Deliberazione del Direttore Generale n. 473 del 14/06/2016

Oggetto: Lavori di adeguamento antincendio C.P.I. elevatori - impianti elettrici - I LOTTO.
Affidamento incarico per redazione perizia di variante.

OGGETTO: Lavori di Adeguamento Antincendio C.P.I. elevatori – impianto elettrico 1° lotto riguardanti il corpo centrale.
- REDAZIONE PERIZIA DI VARIANTE E PROGRAMMA DEI LAVORI

**PROPOSTA DI REDAZIONE DI UNA PERIZIA DI VARIANTE
RELAZIONE AI SENSI DELL'ART. 161 C.3 DEL DLGS 207/2010**

PROGRAMMA LAVORI

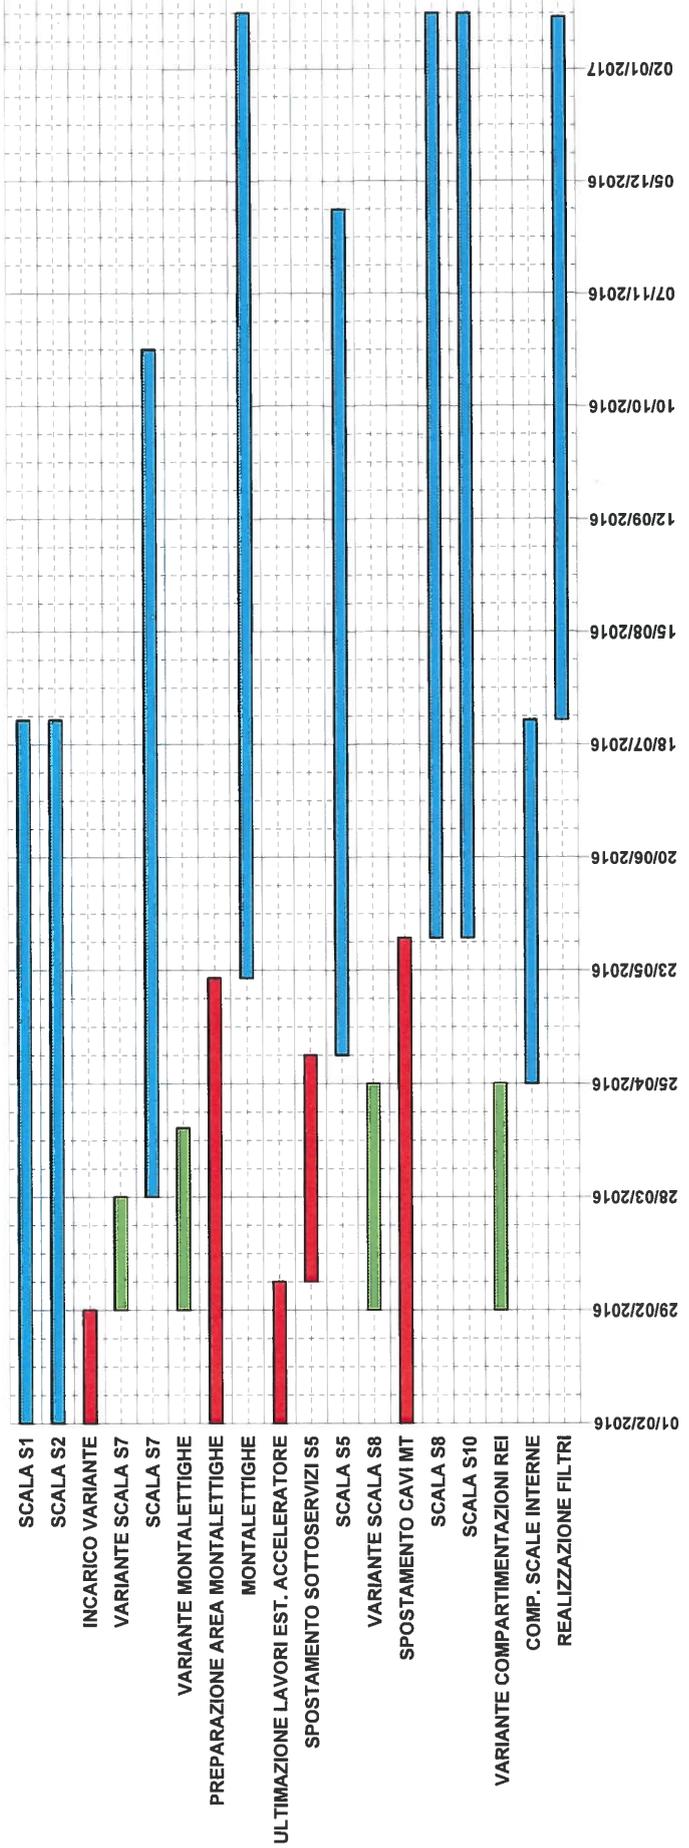
- Montalettighe per la necessità di liberare i locali da demolire e di spostare l'adduzione termica dalla centrale
- Scala S5 per la necessità di liberare l'area dal cantiere del nuovo acceleratore e di spostare le adduzioni idriche e le alimentazioni degli acceleratori esistenti, che interferiscono con la posizione della scala.
- Scala S8 per la necessità di liberare l'area dai cavi di alimentazione MT della cabina principale dell'edificio ospedaliero e dai cavi telefonici delle rete urbana

Di tutto ciò si è tenuto conto nel programma procedimentale ed amministrativo che si allega, nel quale sono evidenziate in azzurro le attività di cantiere di competenza della ditta (che sono state mantenute nella durata prevista nel programma lavori allegato al verbale di consegna), in verde le attività progettuali per la progettazione della variante (anche esse di competenza della ditta trattandosi di appalto integrato) ed in rosso le attività tecniche ed amministrative della stazione appaltante per affidare la progettazione della variante e per liberare le aree di cantiere.

FASE	FASE CORRELATA	INIZIO	DURATA	FINE	ESECUTORE
1	SCALA S1		01/02/2016	174	24/07/2016	IMPRESA
2	SCALA S2		01/02/2016	174	24/07/2016	IMPRESA
3	INCARICO VARIANTE		01/02/2016	28	29/02/2016	AMMINISTRAZIONE
4	VARIANTE SCALA S7	3	29/02/2016	28	28/03/2016	PROGETTISTA
5	SCALA S7	4	28/03/2016	210	24/10/2016	IMPRESA
6	VARIANTE MONTALETTIGHE	3	29/02/2016	45	14/04/2016	PROGETTISTA
7	PREPARAZIONE AREA MONTALETTIGHE	7	21/05/2016	110	21/05/2016	AMMINISTRAZIONE
8	MONTALETTIGHE	7	21/05/2016	240	16/01/2017	IMPRESA
9	ULTIMAZIONE LAVORI EST. ACCELERATORE	9	01/02/2016	35	07/03/2016	AMMINISTRAZIONE
10	SPOSTAMENTO SOTTOSERVIZI S5	9	07/03/2016	56	02/05/2016	AMMINISTRAZIONE
11	SCALA S5	10	02/05/2016	210	28/11/2016	IMPRESA
12	VARIANTE SCALA S8	3	29/02/2016	56	25/04/2016	PROGETTISTA
13	SPOSTAMENTO CAVI MT	13	01/02/2016	120	31/05/2016	AMMINISTRAZIONE
14	SCALA S8	13	31/05/2016	230	16/01/2017	IMPRESA
15	SCALA S10	13	31/05/2016	230	16/01/2017	IMPRESA

16	VARIANTE COMPARTIMENTAZIONI REI	3	29/02/2016	56	25/04/2016	PROGETTISTA
17	COMP. SCALE INTERNE	16	25/04/2016	90	24/07/2016	IMPRESA
18	REALIZZAZIONE FILTRI	17	24/07/2016	175	15/01/2017	IMPRESA
